INNANRÍKISRÁÐUNEYTIÐ

INNGANGUR

Innanríkisráðuneytið bauð til opinna hugmyndasamkeppni um byggingu nýs fangelsis á Hólmsheiði í Reykjavík og fól Framkvæmdasýslu ríkisins að hafa umsjón með samkeppninni fyrir sína hönd. Fyrirhugað er að reisa nýtt gæsluvarðhalds- og móttökufangelsi með deild fyrir kvenfanga og aðstöðu fyrir afplánun skemmri fangelsisrefsinga og vararefsinga við Hólmsheiði í Reykjavík. Um er að ræða fangelsisbyggingu með 56 fangarýmum.

STÖRF DÓMNEFNDAR OG NIÐURSTÖÐUR

1. VERÐLAUN – Tillaga númer 10, auðkenni 91408

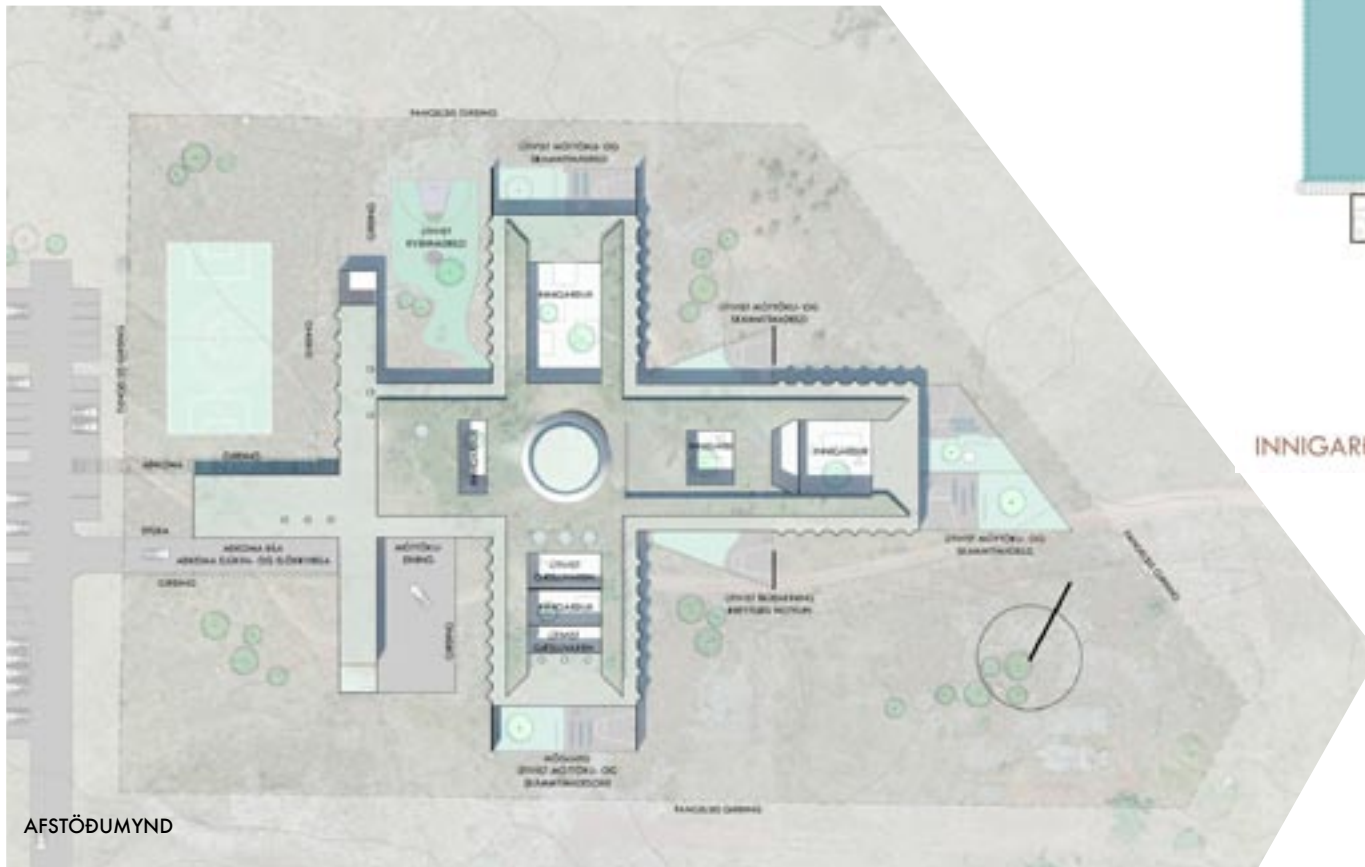
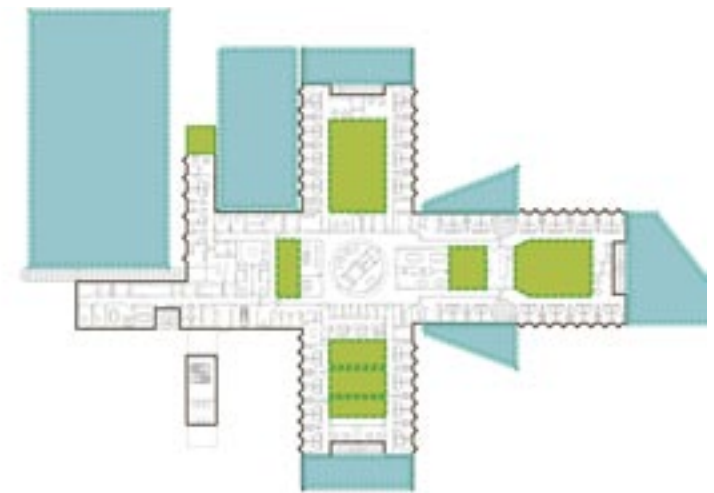
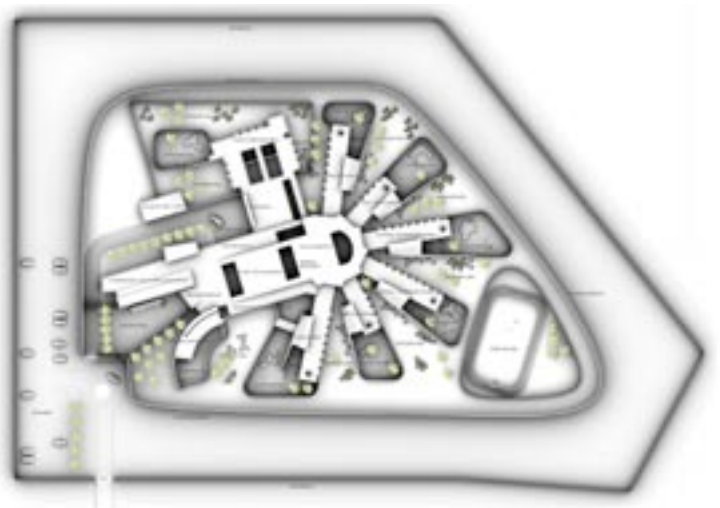
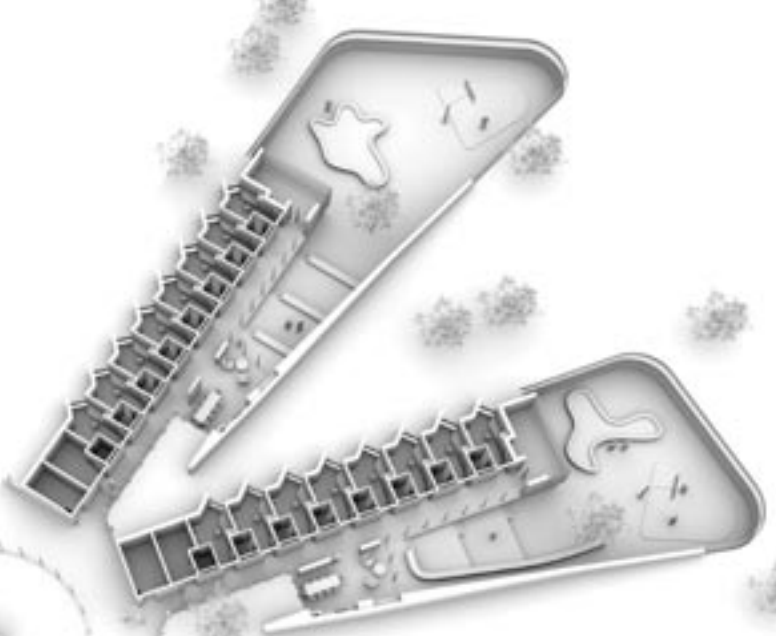
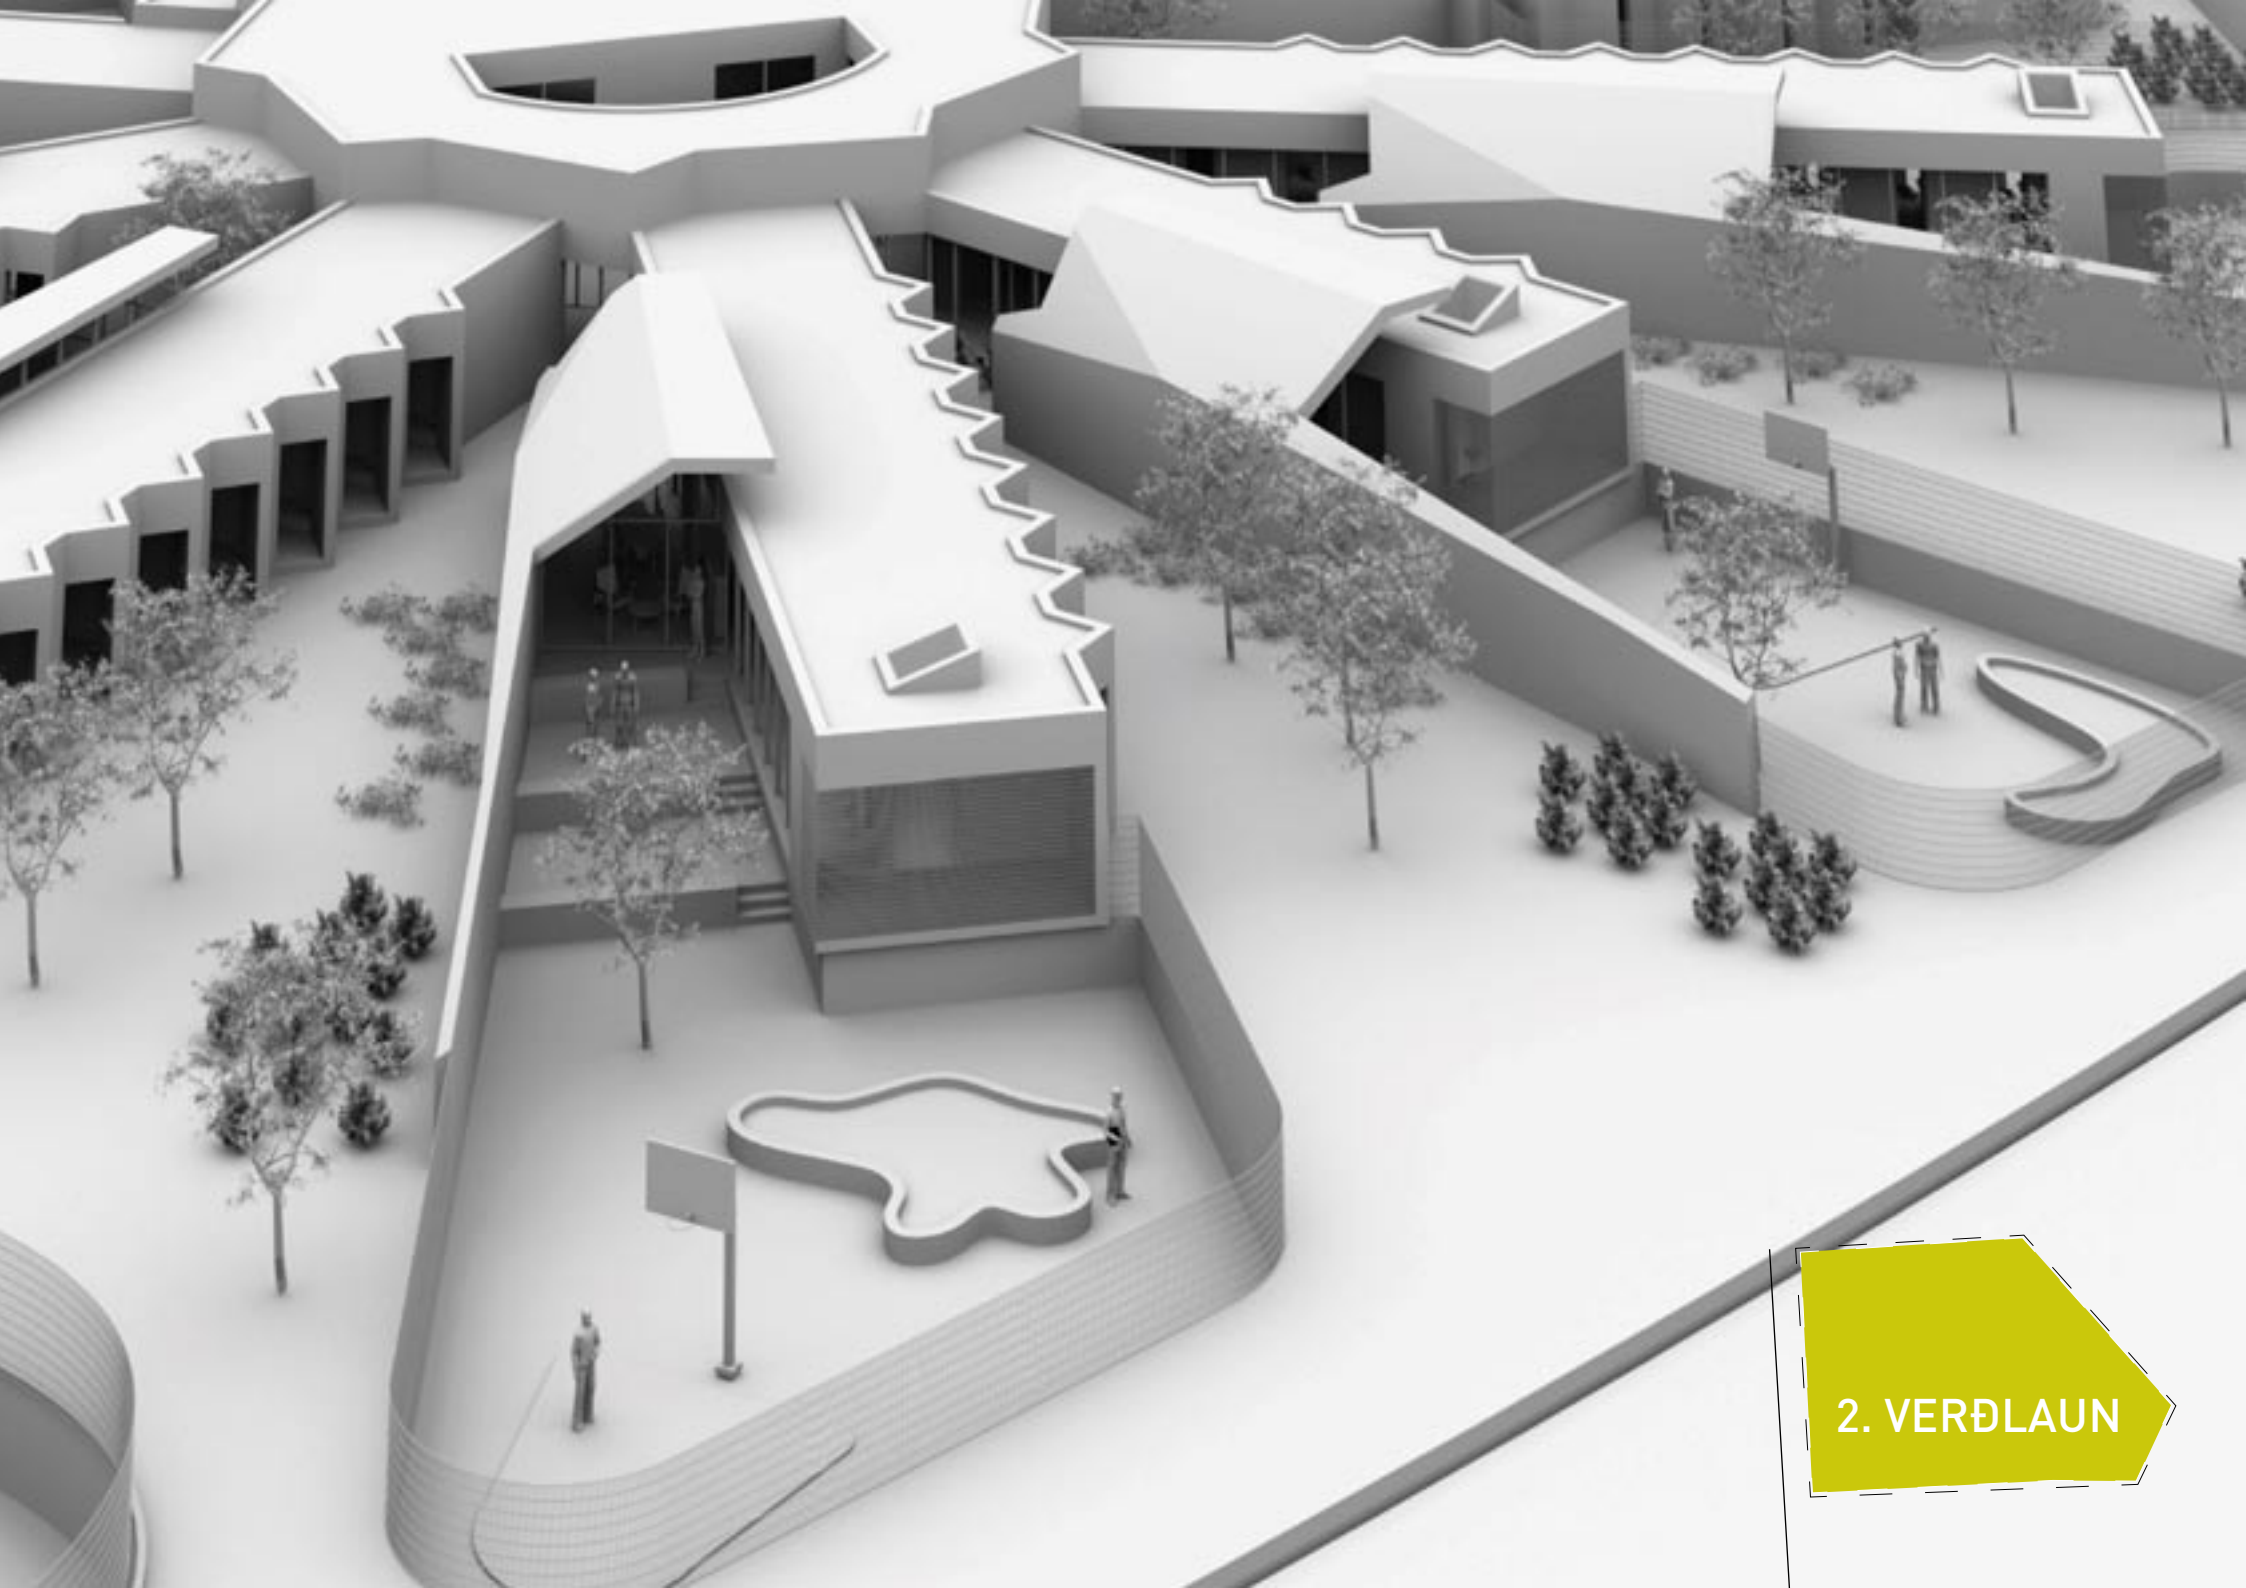
Aðkoma gesta og fangaflutninga er aðgreind og vel leyst. Sparkvöllur er ekki vel staðsettur við aðkomu fangelsisins og heimsóknardeildina. Aðkoma gesta/fanga er mjög vel leyst, svo sem staðsetning hliðvarðstofu og leitarherbergis. Það sama má segja um aðkomu fangaflutningabífreidda. Aðalvarðstofa er miðlæg, vel staðsett og í góðum tengslum við flestar fangadeildir, miðlæg rými fyrir fanga, sem og bið- og öryggisklefa gæsluvarðhaldsdeildar. Hún nýtur birtu um ofanljós en hefur ekki beint aðgengi að útirými. Tæknirými ofan á aðalvarðstofu er umhugsunarefni. Starfsmannarými er mjög vel leyst og í góðum tengslum við aðalinngang.

Notkun inngarða milli deilda er ekki augljós m.t.t. aðskilnaðar fanga og sjónrænna tengsla við setustofur tveggja deilda.v

Heimsóknardeild er mjög vel útfærð. Gæsluvarðhaldsdeild og tengsl hennar við fangamóttöku og yfirheyrsluherbergi er mjög vel leyst. Sveigjanleiki í notkun deildarinnar er mikill og getur tillagan óbreytt vistað allt frá einum upp í sextán fanga í einangrun. Aðskildir öryggisgarðar eru vel útfærðir. Tilgangur með útivistargarði gæsluvarðhaldsfanga á móttöku- og skammtímadeild er óljós. Kvinnadeild er í mjög góðum tengslum við miðlæga starfsemi og heimsóknardeild og henni fylgir gott og vel útfært útivistarsvæði. Sameiginleg not kvinnadeildar og móttöku- og skammtímadeildar af inngarði orka tvímælis.

Fangaklefar eru vel leystir og lagnaveggir aðgengilegir utan frá. Útsýnisstýring er jákvæð og gefur jafnframt ytra yfirbragði deilda sterkt viðmót. Heildaryfirbragð byggingarinnar er mjög gott. Efnisval utanhúss þar sem veggklæðningar úr corten-stáli eru í lykilhlutverki gefur fyrirheit um að fangelsið muni falla einkar vel að aðstæðum og umhverfinu á Hólmsheiði, líkt og fjarvídd tillögunnar sýnir á einkar sannfærandi hátt.

Mjög góð tillaga sem svarar einstaklega vel áherslum dómnefndar í samkeppnislýsingu. Einkum er gæsluvarðhaldspættinum gerð frábær skil, sem og aðalvarðstofu og miðlægum rýmum.

Þá eru aðstæður við aðalinngang og tengsl heimsóknaraðstöðu og viðtalsrýmis fyrir utanaðkomandi ráðgjafa vel leyst. Heildaryfirbragð byggingarinnar er mjög áhugavert og tillagan gefur fyrirheit um einfalda, notadrjúga og látlausa byggingu sem samræmist stefnu Fangelsismálastofnunar um örugga og vel skipulagða afplánun.

- Meta þarf hvort staðsetning tæknirýmis ofan á aðalvarðstofu sé heppileg.
- Áhugavert væri að skoða hvort aðalvarðstofa gæti verið með bein tengsl við inngarð.

- Skoða nánar efnisval utanhúss, m.a. notkun corten-stáls m.t.t. byggingarkostnaðar.

- Yfirfara þarf útfærslu glerja milli fangadeilda m.t.t. innsýnar.

- Skoða þarf nánar tengingu gæsluvarðhaldsdeildar við íbúðar-einingu og jafnvel suðurhluta móttöku- og skammtímadeildar m.t.t. þess að geta nýtt þær sem stækkun við gæsluvarðhaldsdeildina. Ef svo á að vera þarf að tryggja að umferð með gæsluvarðhaldsfanga fari ekki fram um almennan fangagang.

2. VERÐLAUN – Tillaga númer 17, auðkenni 12003

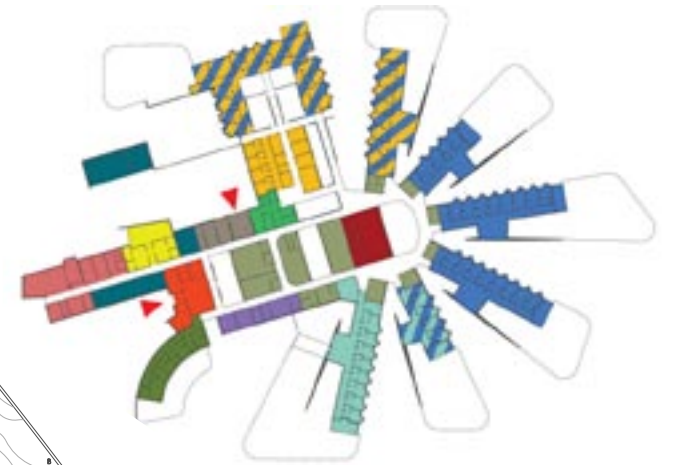
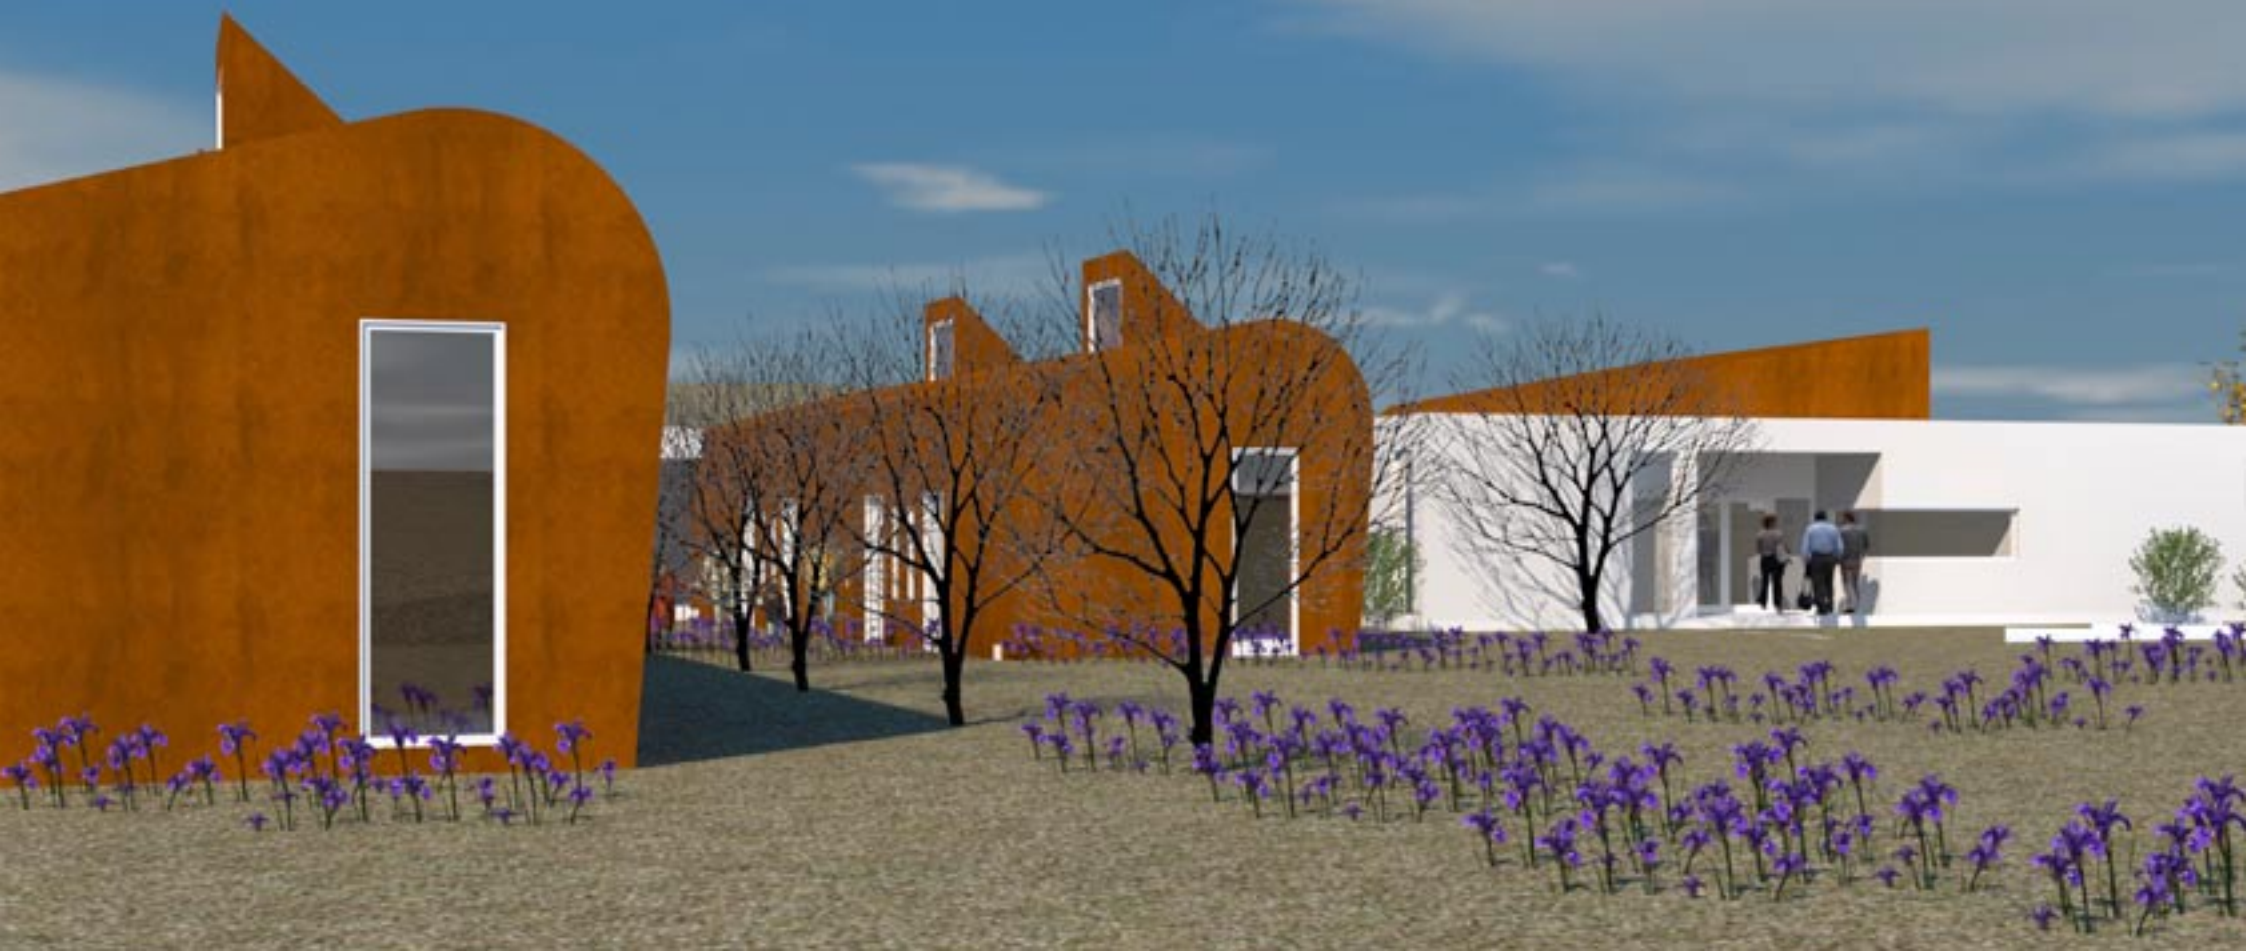
Mjög skýr og sérstaklega vel fram sett tillaga.

Meginhugmynd höfundar er sú að aðalvarðstofa ásamt vinnu- og starfsaðstöðu fanga er staðsett í miðju fangelsinu. Aðrar deildir hverfast um þá miðju í formi „fingra“, frá hörðu umhverfi einangrunar og gæsluvarðhalds í norð-vestri til hins mjúka og uppbyggilega umhverfis íbúðardeilda í austri og suðri.

Mjög vel útfærð útivistarsvæði fangadeilda og áhugaverð útsvæði á milli þeirra. Óljóst aðgengi er að sparkvelli fjærst gæsluvarðhaldsdeild. Aðalaðkoma er vel mótuð og markviss. Beint aðgengi er frá bílaaðkeyrslu bæði inn á vörumóttöku og móttökueiningu fanga. Tengsl aðalinngangs við stjórnunar- og starfsmannadeild, heimsóknardeild og gæsluvarðhald/einangrun er rökrétt og eðlileg. Staðsetning leitarherbergis er ekki nógu góð og þyrfti að vera nær heimsóknardeild.

Aðkoma fangabifreiða og vörumóttaka gengur vel upp og tengsl fangamóttöku við einangrunardeild er vel leyst. Gæsluvarðhaldsfangar í einangrun hafa aðgang að tveimur aðskildum öryggisgördum.

Staðsetning aðalvarðstofu og sjónræn tengsl hennar við allar deildir nema gæsluvarðhald/einangrun er mjög góð. Stutt er í allar fangadeildir til vöktunar og eftirlits. Góð tengsl eru á milli aðalvarðstofu og bið- og öryggisklefa. Jákvætt er að starfsmenn aðalvarðstofu hafa beinan aðgang að útsvæði sem auk þess veitir birtu inn á miðsvæðið. Starfsmannarými er mjög vel leyst og í góðum tengslum við aðalinngang.

Staðsetning einstakra deilda og tengsl á milli þeirra eru vel leyst. Tillagan gerir ráð fyrir miklum sveigjanleika í nýtingu fangarýma eins og kveðið er á um í samkeppnislýsingu. Kröfur um að ekki megi sjást á milli deilda eru vel útfærðar og möguleikar á aðskilnaði miklir. Öll útsvæði deilda eru útfærð á sannfærandi hátt. Fyrirkomulag gæsluvarðhaldsdeildar er gott og aðskildir öryggisgarðar eru vel leystir. Sveigjanleiki í notkun deildarinnar er mikill og getur tillagan óbreytt vistað allt frá einum upp í sextán fanga í einangrun. Staðsetning, aðkoma, innra skipulag og útsvæði heimsóknardeildar er mjög vel leyst. Kvennadeild er ágætlega staðsett sem næsta deild við heimsóknaraðstöðu og þaðan er einnig stutt í miðlæga starfsemi fangelsisins. Útivistarsvæði deildarinnar eru sannfærandi og vel útfærð. Bein tengsl setustofu við gróðurhús eru áhugaverð.

Klefar eru einstaklega vel leystir og lagnaveggir aðgengilegir frá gangi. Þó má segja að gluggi niður í gólf sé ofrausn. Útsýnisstýring úr fangaklefum gengur vel upp. Heildaryfirbragð og útlit er sérlega áhugavert og endurspeglar markvisst innra skipulag fangelsisins. Áhugavert samspil landslags, byggingarhluta og útivistarsvæða, svo og fjölbreytilegt efnisval utanhúss, er sannfærandi og stuðlar að aðlögun að umhverfinu. Þó hefði mátt gera betur grein fyrir aðlögun mannvirkisins að lóð Hólmsheiðar. Miðlægri starfsemi fangelsisins, svokölluðum „almeningi“, er mjög vel fyrir komið en hún er markvisst brotin upp með inngörðum sem veita birtu inn á svæðið og gefa kost á útivist í tengslum við starfsemina. Ábending höfundar um fangelsismúr er allrar athygli verð.

Hér er á ferðinni glæsileg tillaga og byggingarlist sem kemur til móts við öll helstu áhersluatriði dómnefndar í samkeppnislýsingu. Hugmyndir höfundar um samspil landslags og byggingarhluta, fjölbreytileika og áhrif birtu og gróðurs á vellíðan fólks eru áhugaverðar. Prívíddarmynd úr setustofu fangadeildar sýnir þó óþarflega mikinn íburð á köflum.
